H R 2 0 - 0 5 3 B
令 和 2 年 6 月 4 日

株式会社日立製作所 王禅寺センタ

日立教育訓練用原子炉に係る廃止措置計画変更認可申請書

の第2回補正について

添1図7 第5倉庫入口迷路部の計算モデル及び評価点

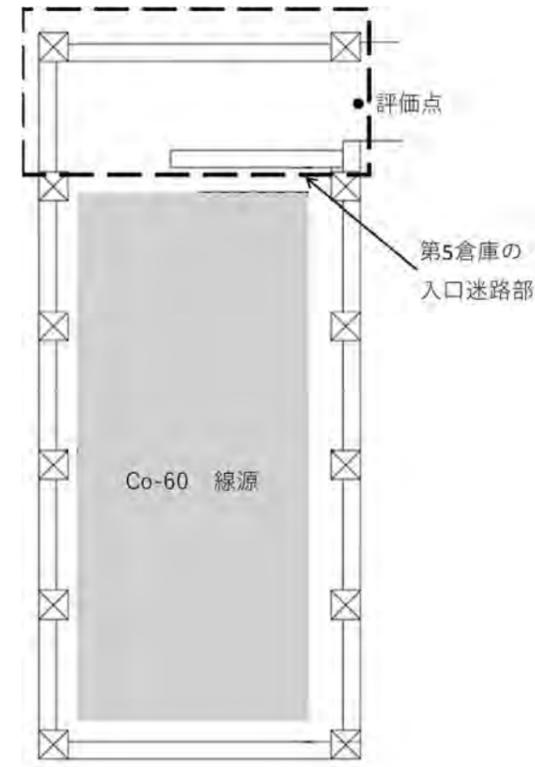
補正前 令和2年2月28日 HR19-360B	補正後 [補正箇所のみ記載。(波下線は今回の補正箇所を示す)]	備考																																								
<p><u>ため迷路構造としている。</u></p> <p><u>迷路部入口での線量率は約0.2μSv/hであり、基準線量率である2.6μSv/hを下回っている。以上から、入口部の迷路構造は妥当であることを確認した。</u></p> <p><u>側壁に関しては誘発目地が設置されるため、部分的に誘発目地の厚さ分(HTRでは壁内面で20mm、壁外面では20mmの合計40mm)の部分欠損が生じる。しかし、第5倉庫の施工では、誘発目地分を除く躯体厚さが遮蔽要求厚を満足するよう施工管理するため、誘発目地に伴う部分的な遮蔽欠損は生じない。</u></p>	<p><u>ため迷路構造としている。添1.2.3.2に示す線源条件、線源形状に基づき、モンテカルロコードMCNP5を用いて迷路部入口の線量率を評価した。</u></p> <p><u>添1図7に計算モデル及び評価点を示す。迷路部入口での線量率は0.15μSv/hであり、基準線量率である2.6μSv/hを満足する。以上から、入口部の迷路構造は妥当であることを確認した。</u></p> <p><u>側壁に関しては、誘発目地(内側、外側共に20mmづつで合計40mm)が設置される。このため、誘発目地部では躯体厚が40mm欠損するが、この誘発目地による欠損を考慮し、躯体厚さを遮蔽要求厚(第5倉庫では600mm)に誘発目地欠損厚さ(40mm)を付加して施工するため、遮蔽設計上影響はない。</u></p>	(4) (4) (10) (4) (4)																																								
添1表7 (略)	添1表7 (略)																																									
<p style="text-align: center;"><u>添1表8 第5倉庫外壁周りの線量率計算結果</u></p> <table border="1" data-bbox="219 789 1181 1020"> <thead> <tr> <th>評価点</th> <th>壁厚(cm)</th> <th>規準線量率(μSv/h)</th> <th>計算結果(μSv/h)</th> </tr> </thead> <tbody> <tr> <td>P1</td> <td>60</td> <td>2.6</td> <td>0.075</td> </tr> <tr> <td>P2</td> <td>60</td> <td>2.6</td> <td>0.079</td> </tr> <tr> <td>Q</td> <td>60</td> <td>2.6</td> <td>0.077</td> </tr> <tr> <td>R(参考)</td> <td>30</td> <td>—</td> <td>2.6</td> </tr> </tbody> </table>	評価点	壁厚(cm)	規準線量率(μSv/h)	計算結果(μSv/h)	P1	60	2.6	0.075	P2	60	2.6	0.079	Q	60	2.6	0.077	R(参考)	30	—	2.6	<p style="text-align: center;"><u>添1表8 第5倉庫外壁周りの線量率計算結果</u></p> <table border="1" data-bbox="1400 789 2362 1020"> <thead> <tr> <th>評価点</th> <th>壁厚(cm)</th> <th>基準線量率(μSv/h)</th> <th>計算結果(μSv/h)</th> </tr> </thead> <tbody> <tr> <td>P1</td> <td>60</td> <td>2.6</td> <td>0.075</td> </tr> <tr> <td>P2</td> <td>60</td> <td>2.6</td> <td>0.079</td> </tr> <tr> <td>Q</td> <td>60</td> <td>2.6</td> <td>0.077</td> </tr> <tr> <td>R(参考)</td> <td>30</td> <td>—</td> <td>2.6</td> </tr> </tbody> </table>	評価点	壁厚(cm)	基準線量率(μSv/h)	計算結果(μSv/h)	P1	60	2.6	0.075	P2	60	2.6	0.079	Q	60	2.6	0.077	R(参考)	30	—	2.6	(10)

添1図8 自動火災報知設備及び消火器の取付箇所及び系統図

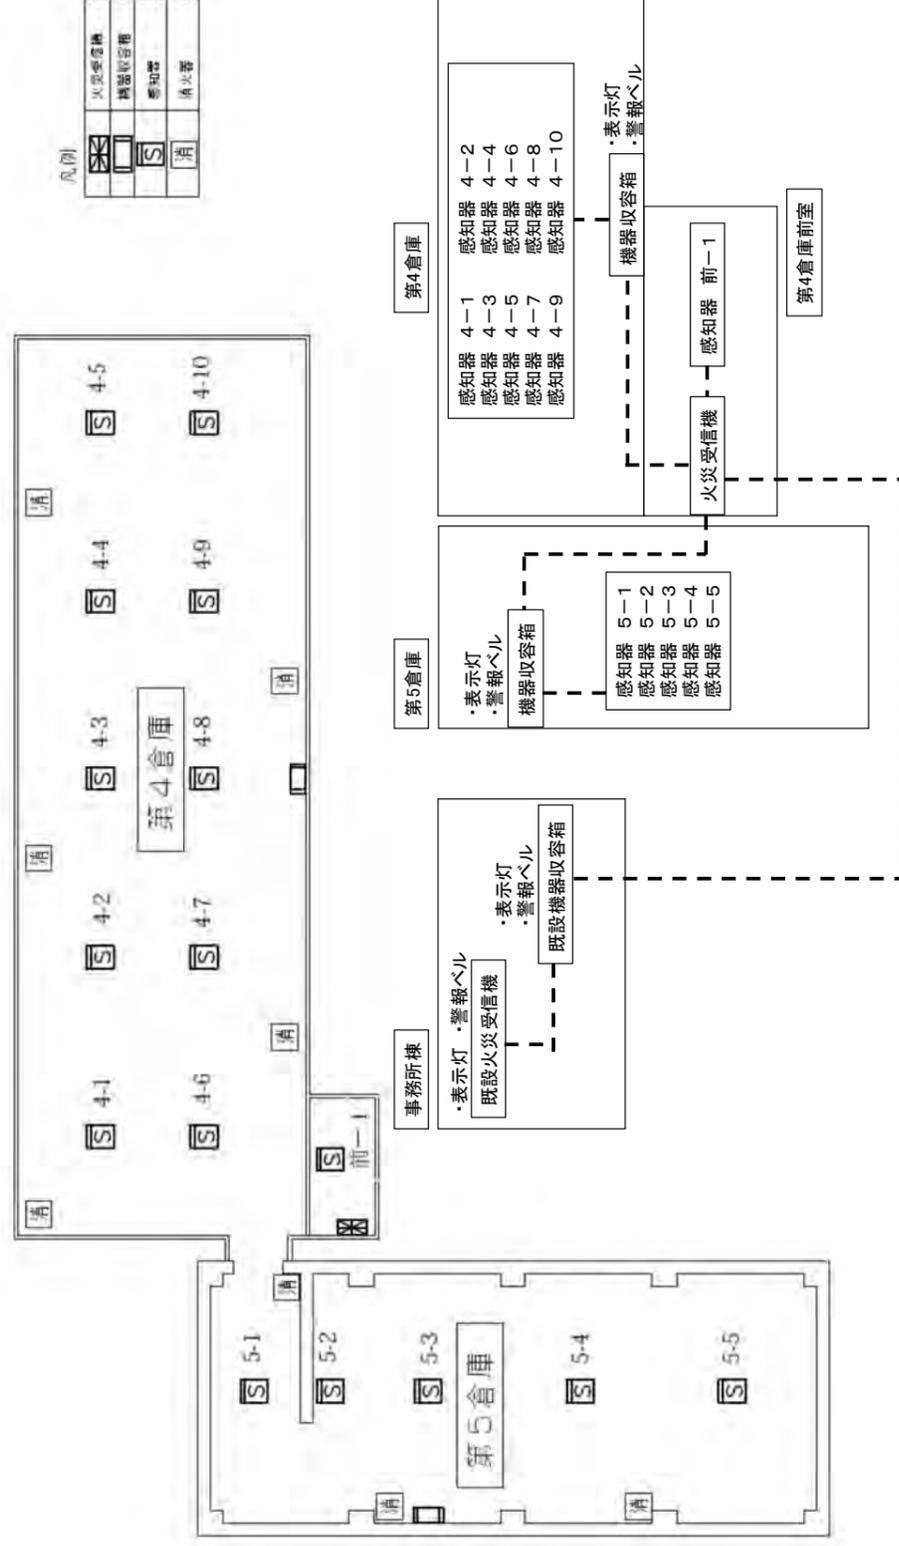
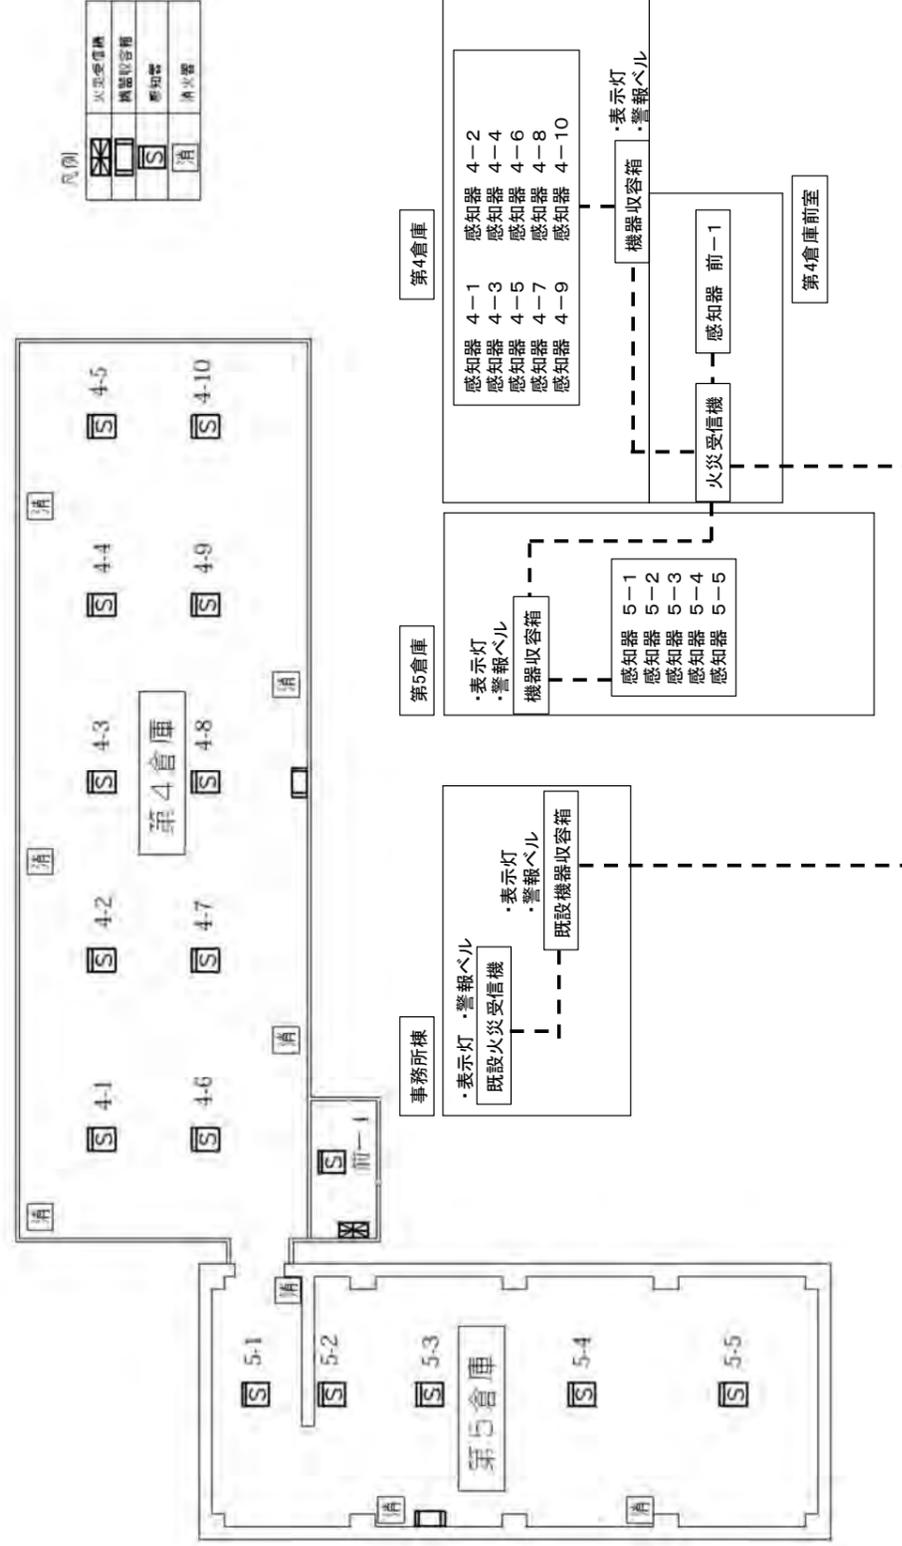
自動火災報知設備及び消火器の取付箇所及び系統図を添1図7に示す。

自動火災報知設備及び消火器の取付箇所及び系統図を添1図8に示す。

添1 図9 第2段階で設置する第4倉庫及び第5倉庫の平面図

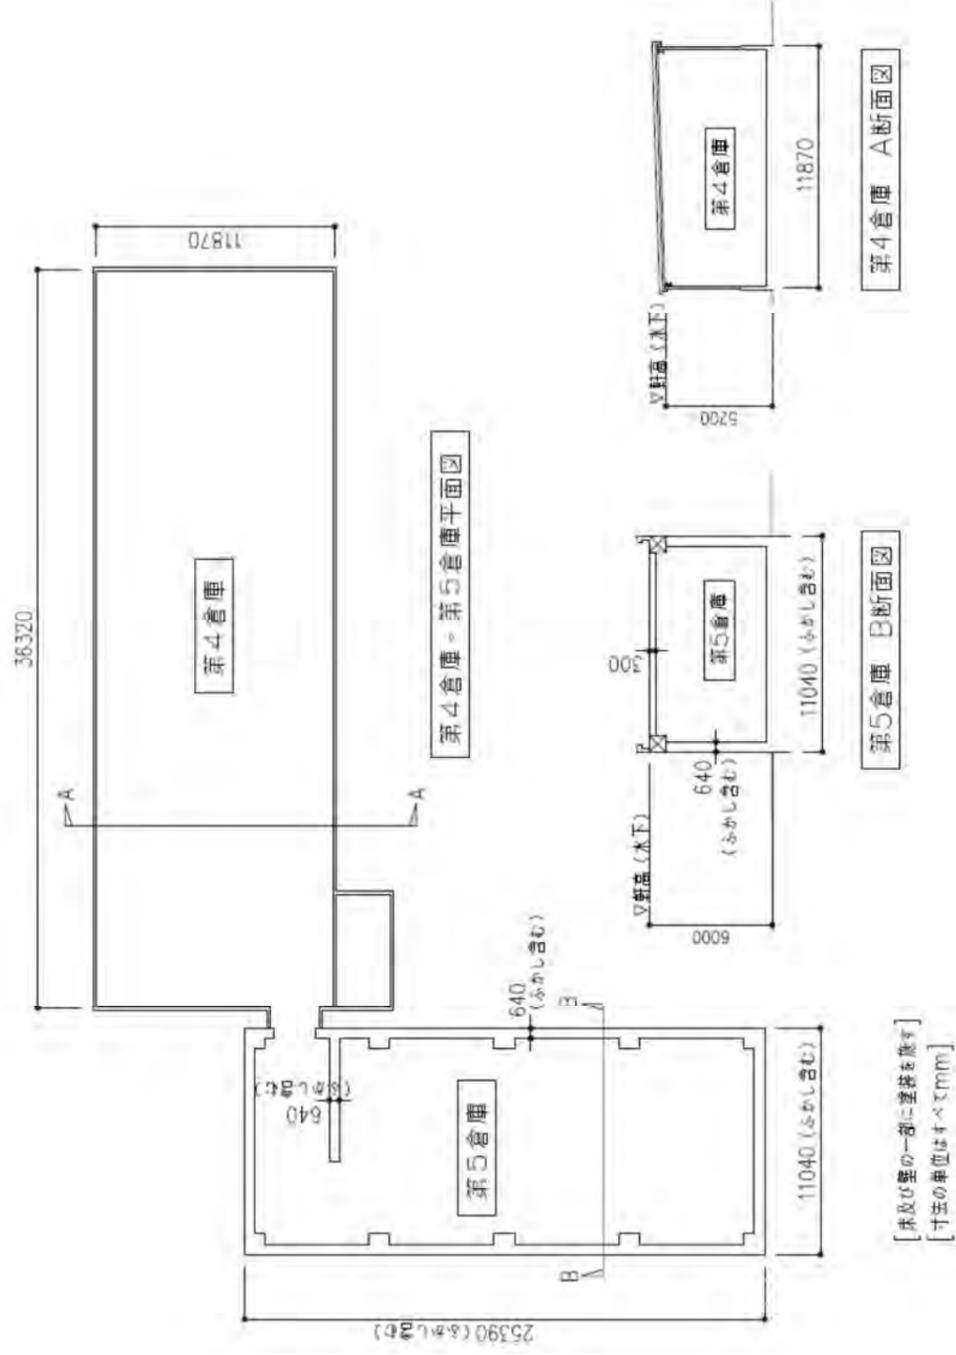
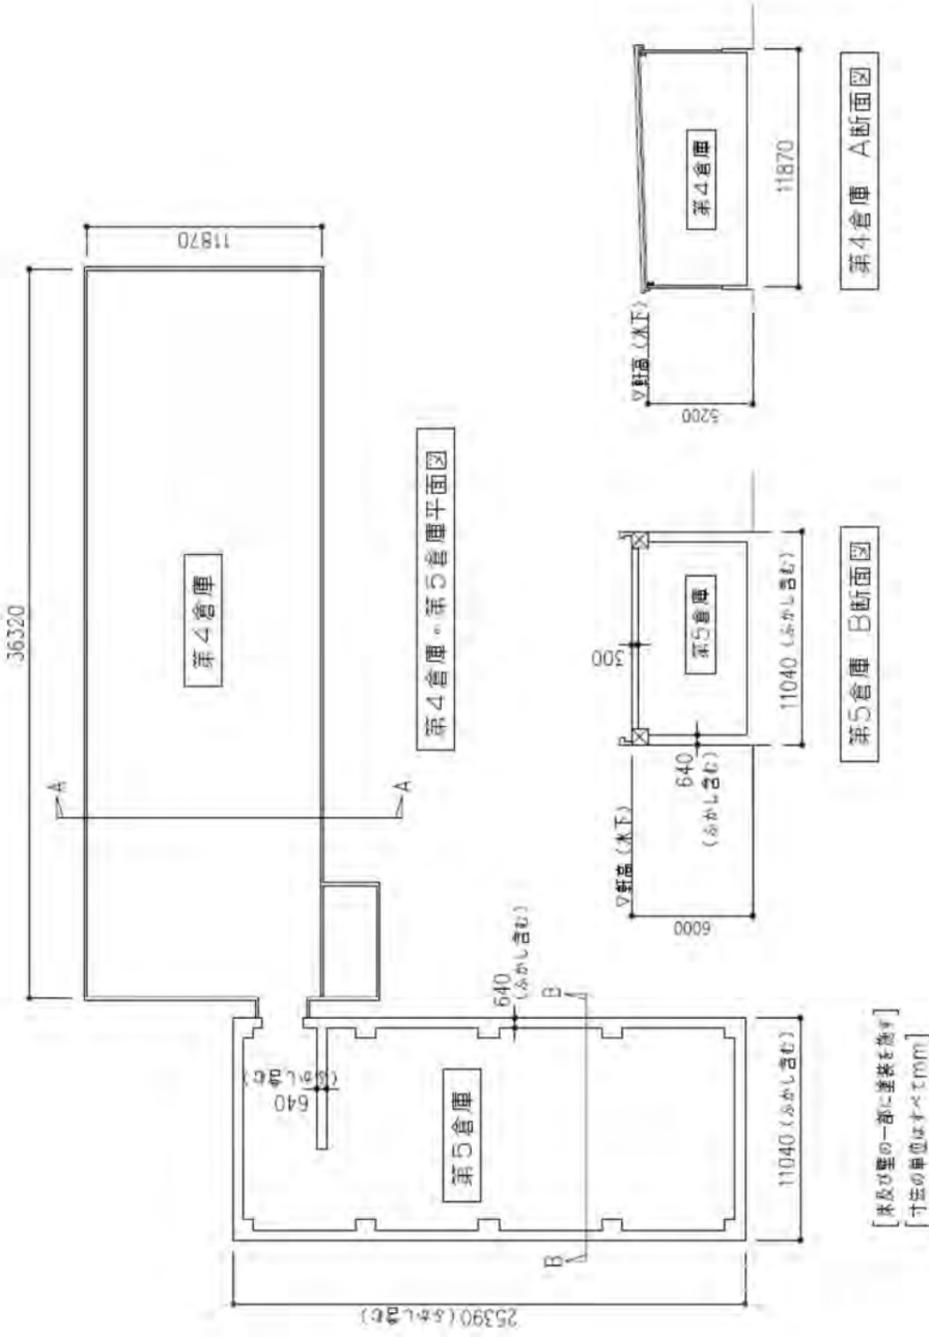
<u>添1.2.2 耐震性に関する説明書</u>	<u>添1.2.2 耐震性に関する説明書</u>	
<u>添1.2.2.1 設計方針</u> (略)	<u>添1.2.2.1 設計方針</u> (略)	
<u>添1.2.2.2 構造計画</u> <u>第4倉庫及び第5倉庫は、平屋で耐震クラスはCクラスとする。計画の概要を添1表4に、概略構造図を添1図8に示す。</u> (以下略)	<u>添1.2.2.2 構造計画</u> <u>第4倉庫及び第5倉庫は、平屋で耐震クラスはCクラスとする。計画の概要を添1表4に、概略構造図を添1図9に示す。</u> (以下略)	(10)
<u>添1.2.3 放射線の遮蔽に関する説明書</u> (略)	<u>添1.2.3 放射線の遮蔽に関する説明書</u> (略)	
<u>添1.2.3.1 遮蔽評価の基本方針</u> (略)	<u>添1.2.3.1 遮蔽評価の基本方針</u> (略)	
<u>添1.2.3.2 遮蔽設計の方法</u> (略)	<u>添1.2.3.2 遮蔽設計の方法</u> (略)	
<u>(1) 線源条件の設定</u> (略)	<u>(1) 線源条件の設定</u> (略)	
<u>(2) 遮蔽計算方法</u> <u>はじめに、ドラム缶配置を考慮した線源エリアを設定し、倉庫の躯体条件を考</u>	<u>(2) 遮蔽計算方法</u> <u>はじめに、ドラム缶配置を考慮した線源エリアを設定し、倉庫の躯体条件を考</u>

添5図3 第2段階終了時のHTTR配置図

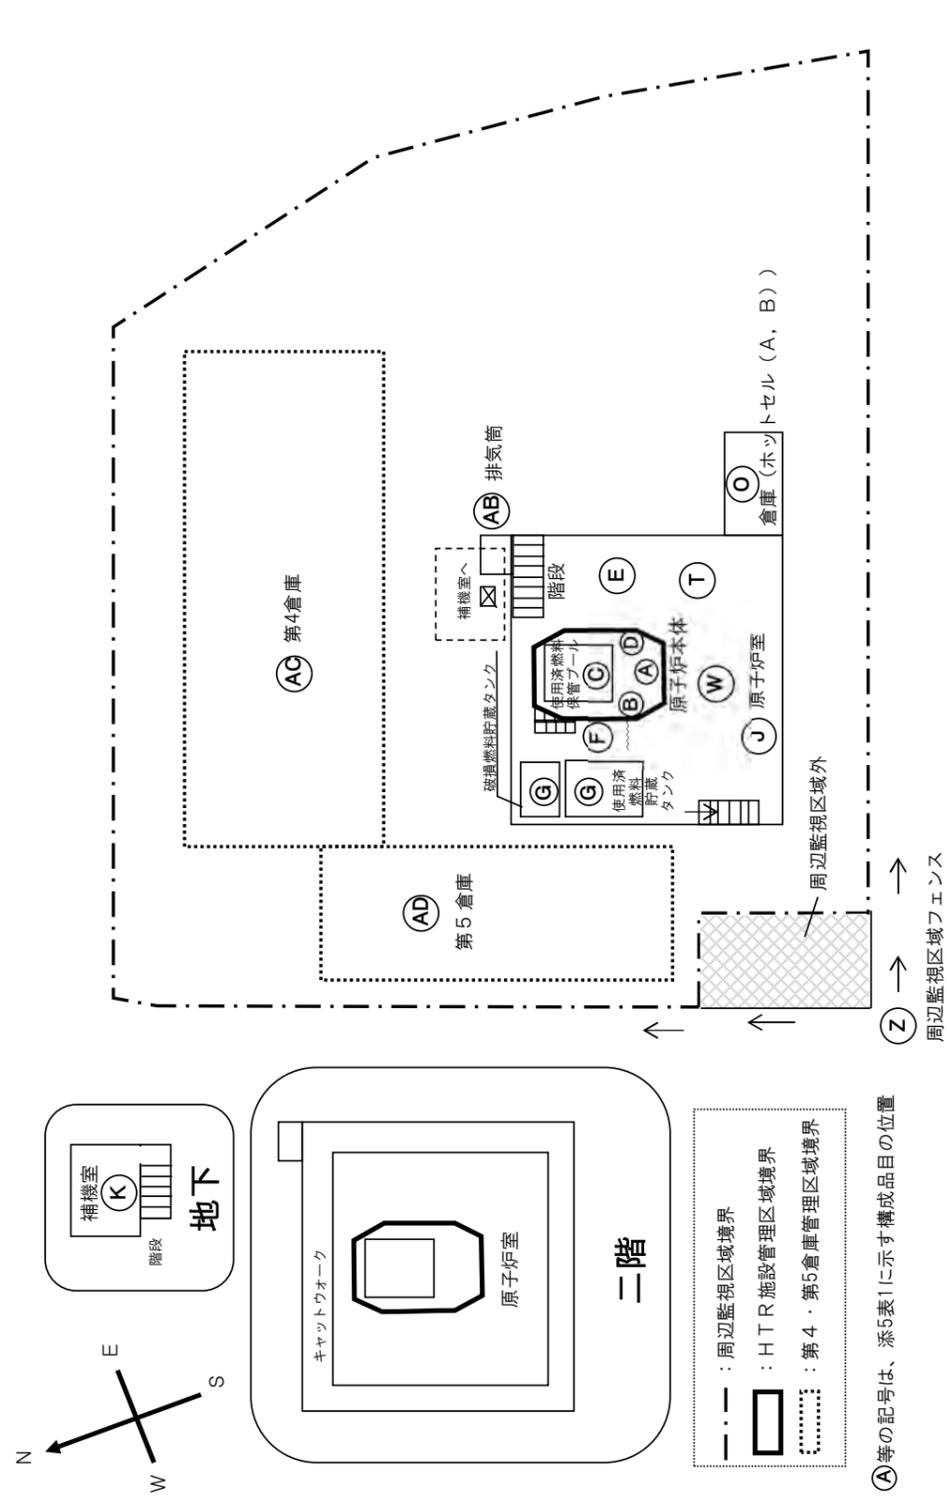
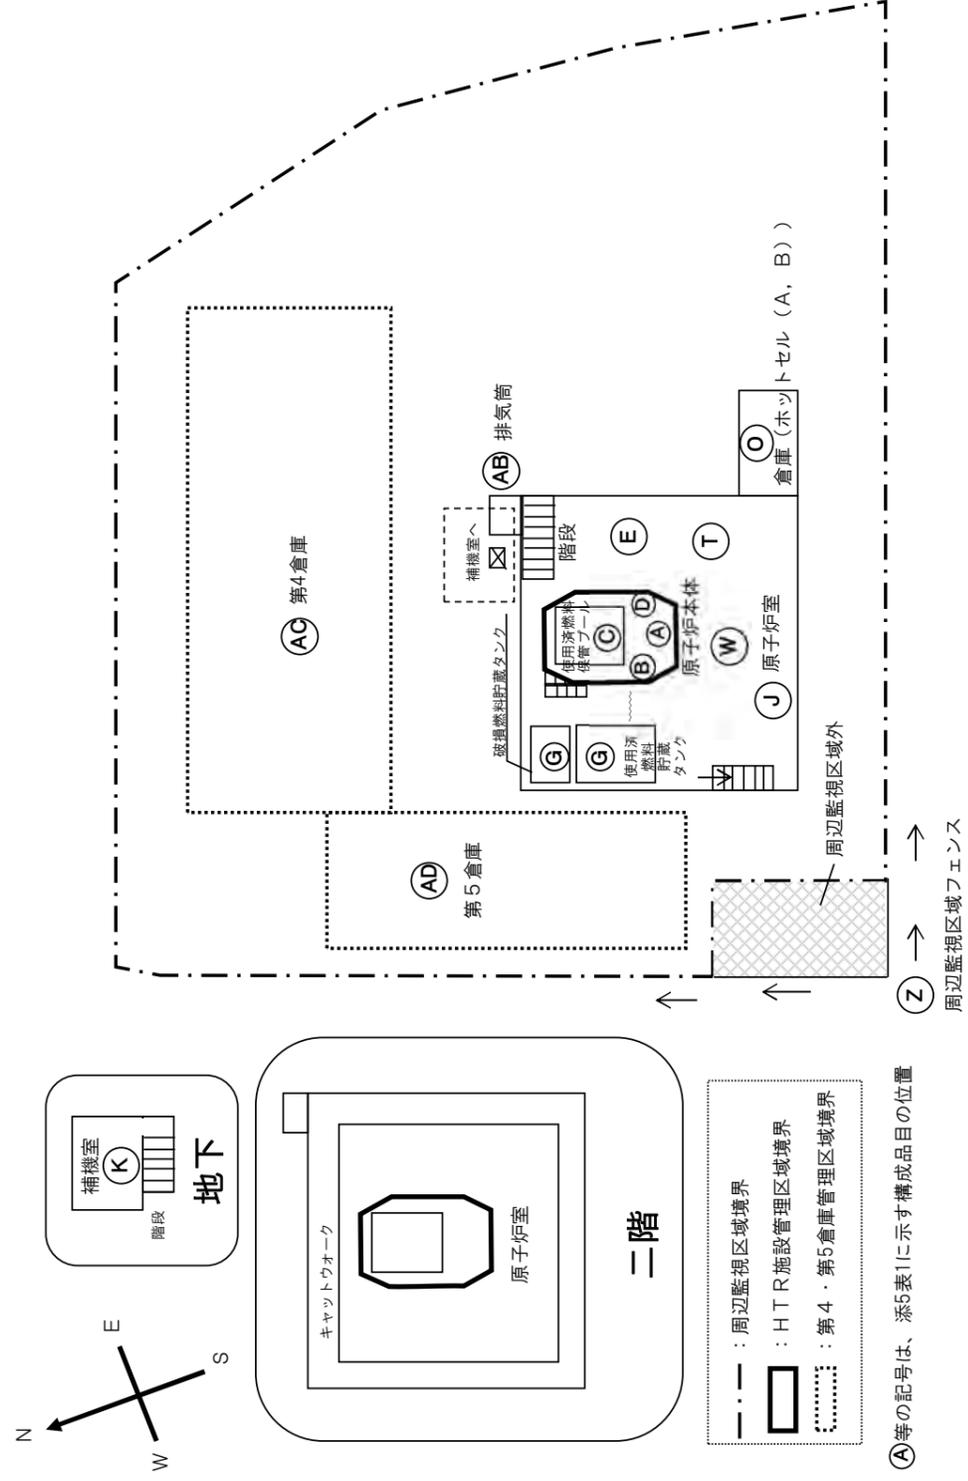
補正前 令和2年2月28日 HR19-360B	補正後 [補正箇所のみ記載。(波下線は今回の補正箇所を示す)]	備考
<p>添付書類5 廃止措置期間中に機能を維持すべき施設及びその性能並びにその機能を維持すべき期間に関する説明書</p> <p><u>添5.1 廃止措置の段階と維持管理すべきHTR施設等の設備・機器とその維持管理</u> 放射性物質の閉じ込め、放射性廃棄物の保管、処理処分及び放射線業務従事者が受ける放射線被ばくの抑制又は低減に必要な設備等、廃止措置期間中に機能を維持すべき設備（以下、「維持設備」という。）については、要求される機能を必要な期間（以下、「維持期間」という。）維持管理する。施設の維持管理は、保安規定に定める巡視点検及び施設定期自主検査並びに計器校正による。原子炉室クレーンについては、別途労働安全衛生法の規制に則り定期検査を受ける。</p> <p>放射線管理施設は、解体1で解体されている。<u>環境及び個人の放射線管理のため、サーベイメータ（空間線量率測定器、表面汚染測定器）、ダストサンプラ、個人線量計（フィルムバッジ、ガラスバッジ等）を使用する。</u>また、原子炉室（使用済燃料貯蔵タンク、破損燃料貯蔵タンク含む）及び倉庫（旧排・送風機室）は、ドラム缶保管室に転用している。これらの転用施設については、転用後の施設として必要な機能を維持すべく、維持管理する。</p> <p><u>なお、専ら廃止措置期間中に供する施設としての第4倉庫は維持すべき機能はない。第5倉庫は、放射性固体廃棄物の保管期間中建屋健全性を維持できる設計として</u><u>いる。</u></p>	<p>添付書類5 廃止措置期間中に機能を維持すべき施設及びその性能並びにその機能を維持すべき期間に関する説明書</p> <p><u>添5.1 廃止措置の段階と維持管理すべきHTR施設等の設備・機器とその維持管理</u> 放射性物質の閉じ込め、放射性廃棄物の保管、処理処分及び放射線業務従事者が受ける放射線被ばくの抑制又は低減に必要な設備等、廃止措置期間中に機能を維持すべき設備（以下、「維持設備」という。）については、要求される機能を必要な期間（以下、「維持期間」という。）維持管理する。施設の維持管理は、保安規定に定める巡視点検及び施設定期自主検査並びに計器校正による。原子炉室クレーンについては、別途労働安全衛生法の規制に則り定期検査を受ける。</p> <p>放射線管理施設は、解体1で解体されている。<u>環境及び個人の放射線管理のため、サーベイメータ（空間線量率測定器、表面汚染測定器）、ダストサンプラ、個人線量計（フィルムバッジ、ガラスバッジ等）を使用する。</u>また、原子炉室（使用済燃料貯蔵タンク、破損燃料貯蔵タンク含む）及び倉庫（旧排・送風機室）は、ドラム缶保管室に転用している。これらの転用施設については、転用後の施設として必要な機能を維持すべく、維持管理する。</p> <p><u>なお、専ら廃止措置期間中に供する施設としての第4倉庫は維持すべき機能はない。第5倉庫は、放射性固体廃棄物の保管期間中建屋健全性を維持できる設計とする。</u></p>	(10)
